新竹縣政府工程查核代表照片表

工程名稱：112 年度新竹縣瀝青路面改善工程(開口契約)B 區

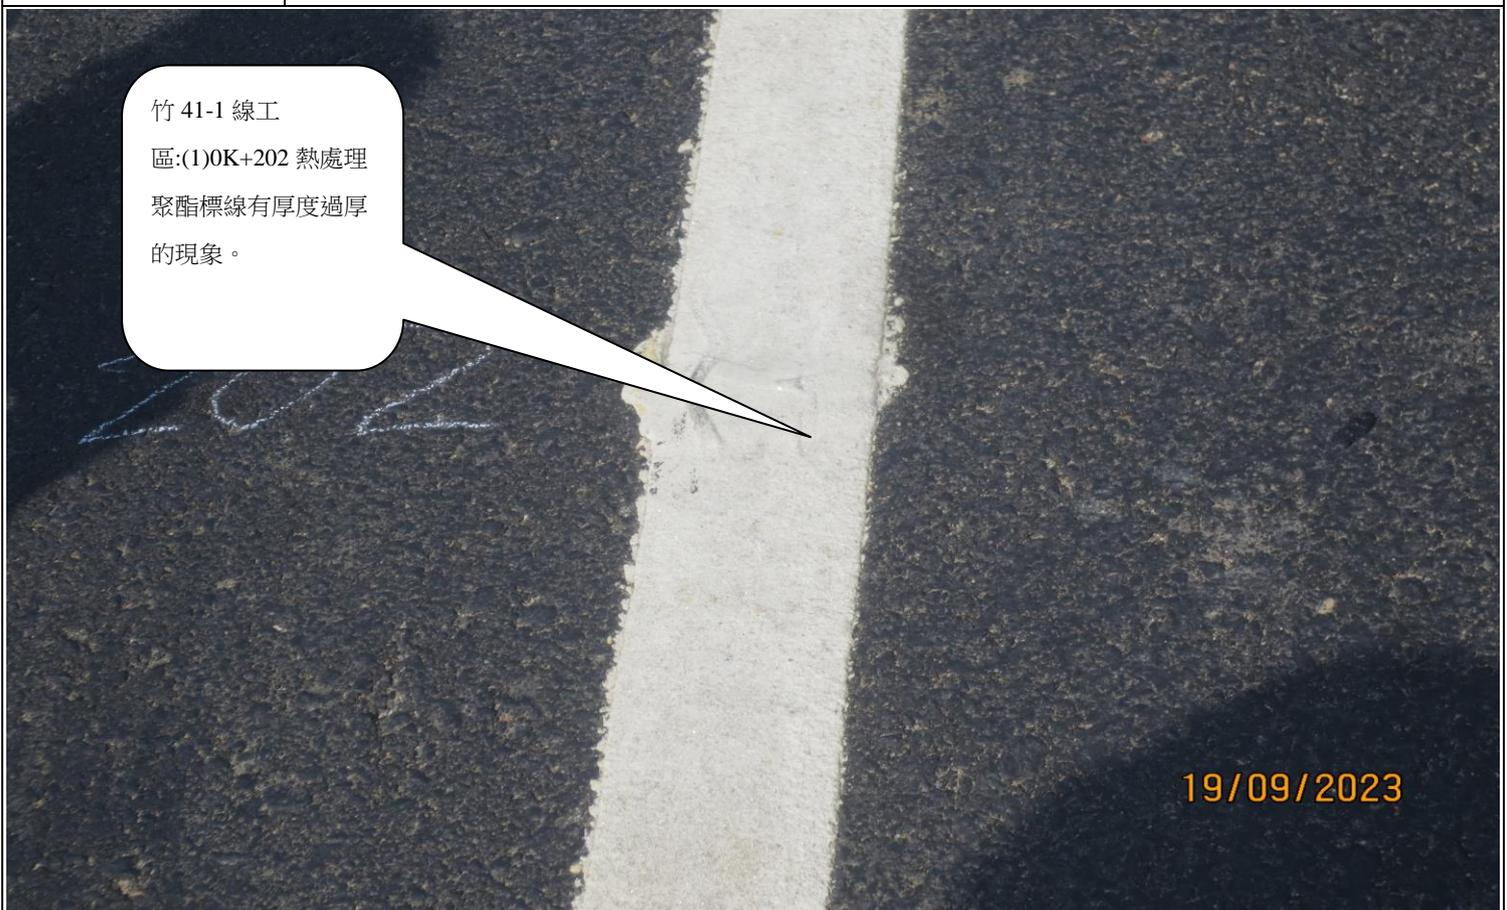
竹 41-1 線工
區:1K+065 洩水溝上
的格柵與道路鋪面
介面不平整。

竹 41-1 線工區:1K+065 洩水溝上的格柵與道路鋪面介面不平整。

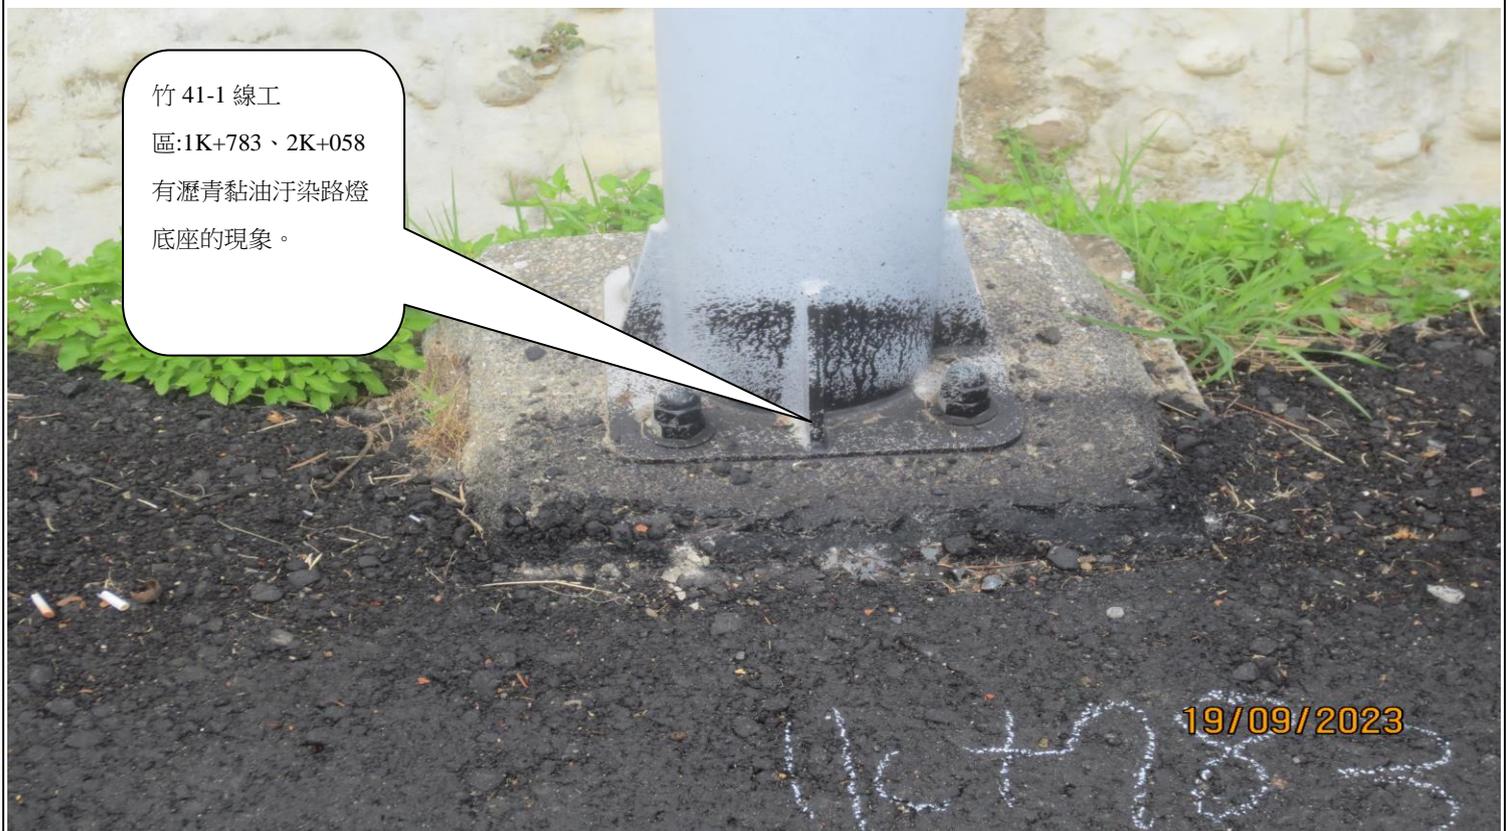
0K+960 部分邊線標線有車輪胎壓痕。

0K+960 部分邊線標線有車輪胎壓痕。
